## Cherry BX-2 Supplement # 6

### Modifikation am Antrieb des Querruders - Zeichnung D 078

### Modifikation Querruder-Antrieb (Zeichnung):

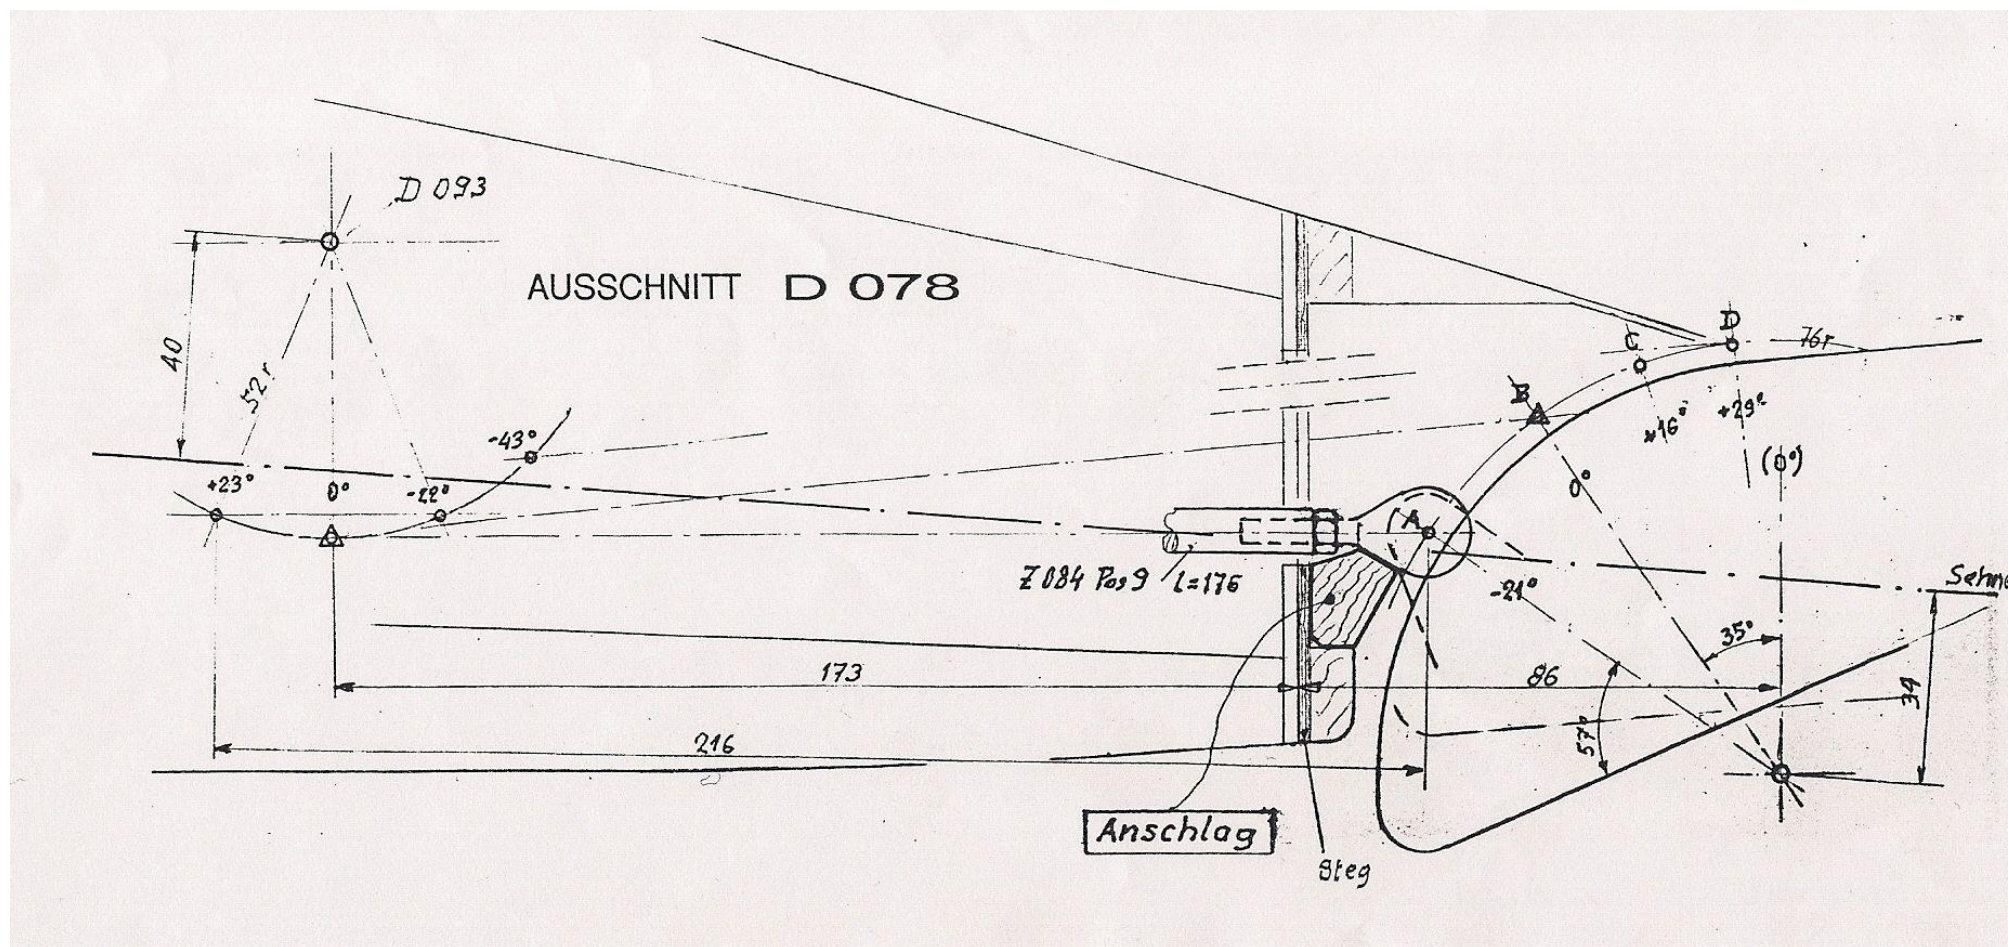
Für zusätzliche Sicherheit sorgt nachfolgende Maßnahme s. D 078

Ein Anschlag-Klotz aus Pertinax oder Hartholz wird beim Stoßstangen-Ausschnitt über dem Untergurt an den Steg geleimt und angepasst für einen Querruderausschlag nach oben von  $21^\circ$  (+/-  $2^\circ$ ). Der Anschlag erfolgt am Unibal-Lagergehäuse.

Außerdem werden die Anschläge an den Winkelhebeln unter dem Sitz für gleichzeitigen Anschlag verdickt und damit der Stangenhub etwas verkleinert (Ausschnitt Z 075) Das Steuersystem selbst erfährt keine Änderung, die Winkel sind aber leicht reduziert worden. Die neuen Winkelwerte sind in beiliegendem Zeichnungsausschnitt D 078 mod. enthalten. Die Flugeigenschaften verändern sich nicht.

D 078 mod. Querruder - Anschläge

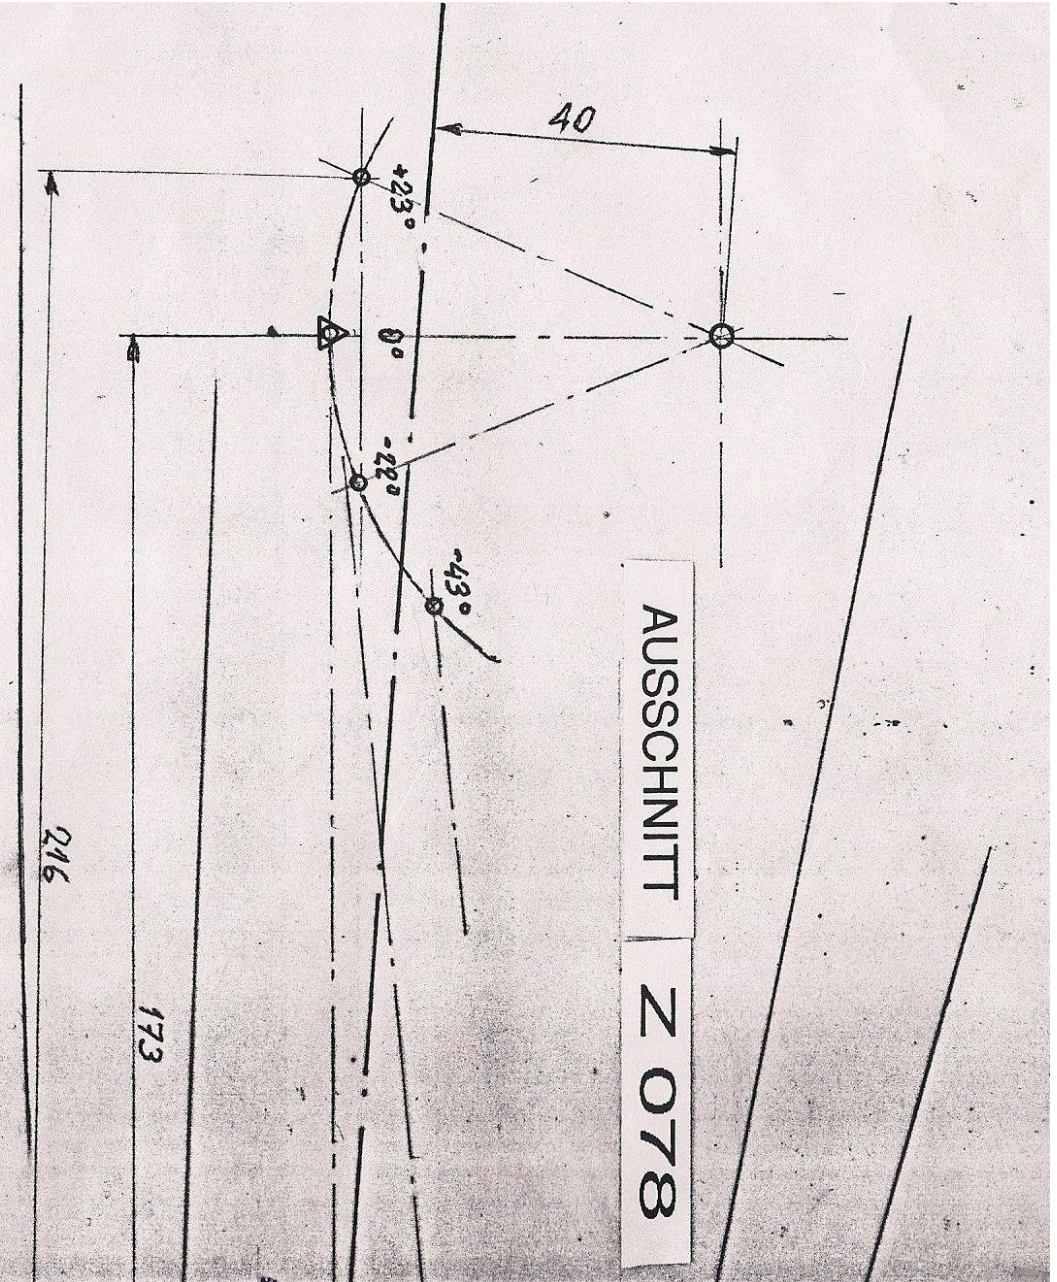
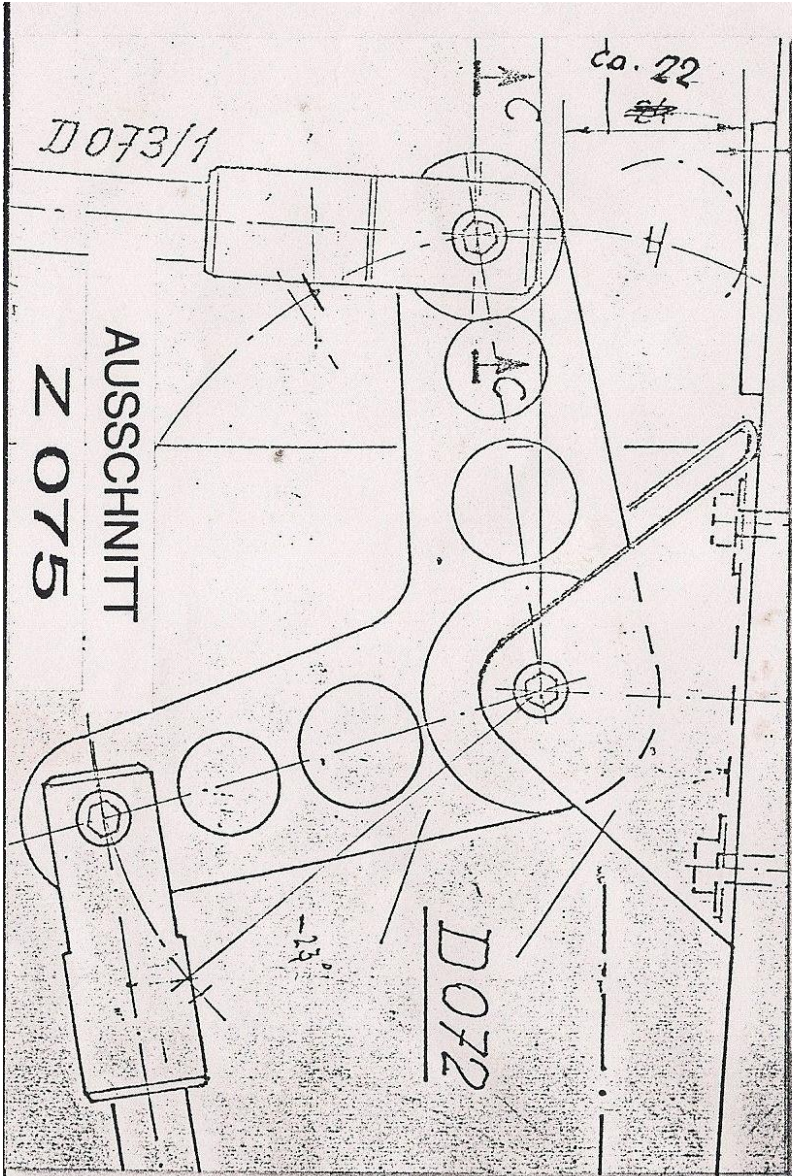
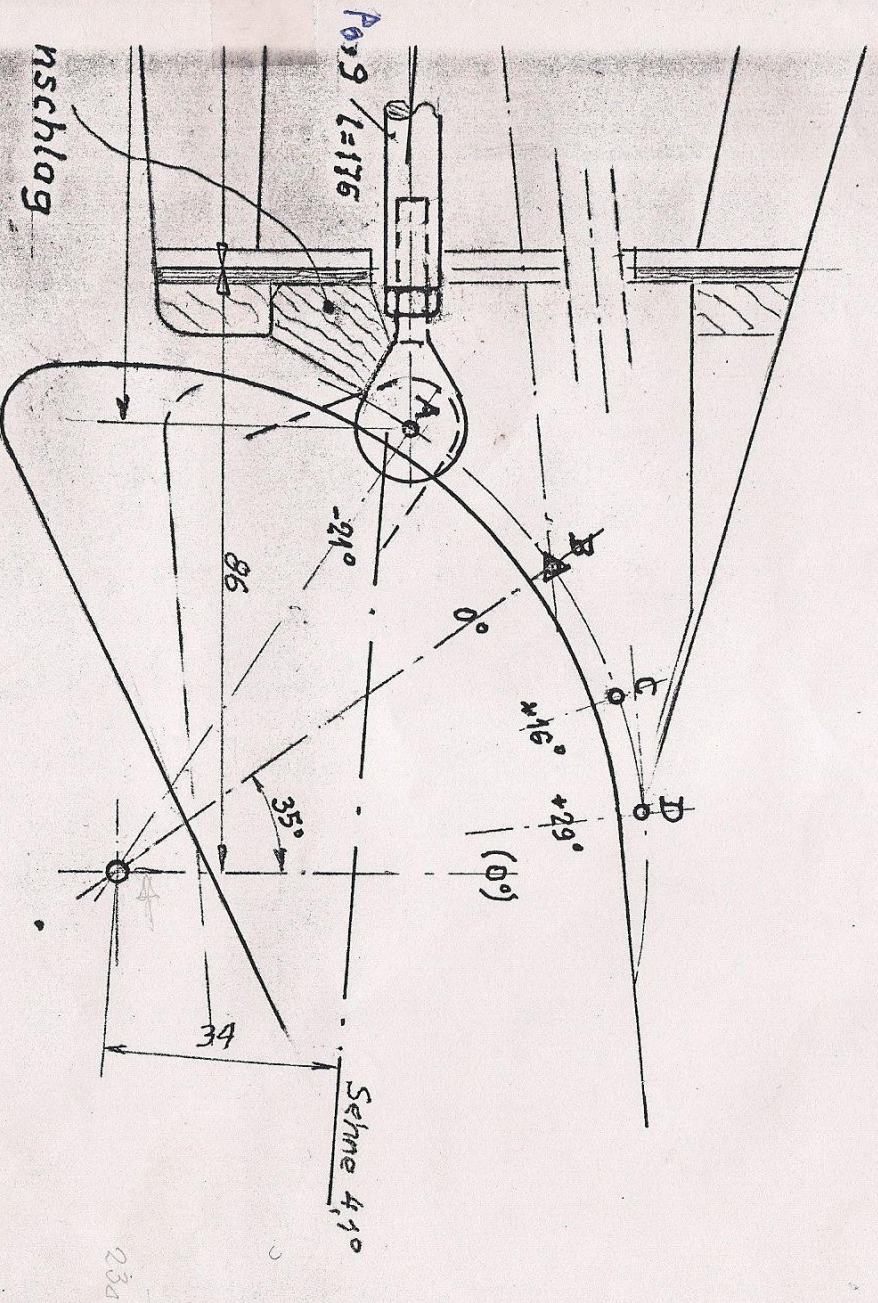
Es sind Fälle bekannt geworden, dass Querruder beim Anschlag nach oben in den Antriebshebel-Totpunkt gelangt sind (Überknicken). Dies äußert sich derart, dass dabei der Steuerknüppel bei vollausschlag blockiert wird. Ursache hierzu ist ungenaue Herstellung unter Abweichung von den Plan-Maßen.

Bevor Überknicken erfolgt, liegt die Stoßstange übrigens im Steg des Hinterholms auf, sofern dieser nur mit der nötigen Größe erstellt wurde. Eine Totpunktlage kann nur eintreten bei Nichtbeachtung der in der Zeichnung D 078 dargestellten Winkellagen und falscher Wegbegrenzung nach Z 075 (links unten).

Als zusätzliche Sicherheit wird der QR-Anschlag nach oben mit einem Antriebshebel-Anschlag begrenzt. Er besteht aus einem profilierten Hartholz-Klötzchen von ca. 30 mm Länge und wird nach Zeichnung angeleimt. Dabei werden die Ruderausschläge etwa 10% reduziert. Die neuen Winkelgrade sind auf  $\pm 2^\circ$  genau nach neuem AFM – (Muster - Modif. Mai 2004) einzuhalten.

Die QR-Anschläge unter dem Sitz (s. Z 075. ganz links) sind durch Anleimen von Beilagen auf gleichzeitiges Anschlagen zu verdicken. Merkliche Veränderungen im Flugverhalten ergeben sich nicht.

Die Ausschlagwinkel sind leicht reduziert wie folgt:

Pos. A	Flap 0°	QR nach oben	- 21°
Pos. B	Flap 0°	QR neutral	0°
Pos. C	Flap 0°	QR nach unten	+ 16°
Pos. D	Flap 60°	QR nach unten	+ 29°

ZWECK : Begrenzung des Querruder- Ausschlages
